**Wytyczne robót i dostaw nie ujętych w dokumentacji projektowej lub zamiennych z dokumentacją projektową**

## **Wytyczne modernizacji Piaskowników Przedmuchiwanych Wirowych PPW 1 oraz PPW 2**

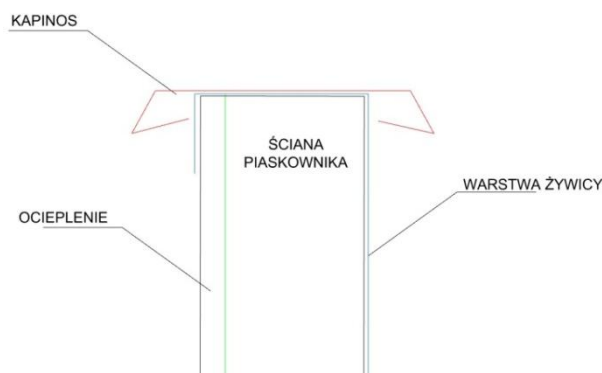
- Ocieplenie zbiorników PPW.1 i PPW.2 – zgodnie z zapisami Dokumentacji Projektowej (stanowiącymi załącznik do niniejszej SWZ) dotyczącymi wykonania / ocieplenia piaskownika PPW.3 oraz jego wyglądu zewnętrznego (sam piaskownik PPW.3 nie będzie realizowany w tym etapie inwestycji), należy jednak uwzględnić zapis w podpunkcie poniżej oraz Załącznik nr 2 branży konstrukcyjnej K-3.
- Korona zbiornika winna być obrobiona przy użyciu blachy nierdzewnej kwasoodpornej (AISI316L) o grubości nie mniejszej niż 0.5 mm przy jednoczesnym wysunięciu nie mniejszym niż 50 mm, zagiętym na kształt kapinosa:
